# 三菱配電用変圧器

BXN-11556-115

### H種乾式変圧器のケース据付足高さの変更のお知らせ

(ケース据付足高さを 75mm から 100mm へ変更：図1)

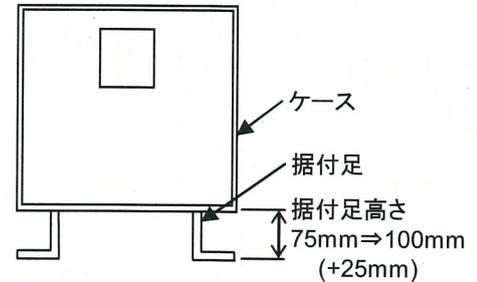
ケース付 H 種乾式変圧器の高さ寸法を表 1 のとおり変更します。

高さ寸法以外の、幅、奥行き、据付寸法に変更はありません。
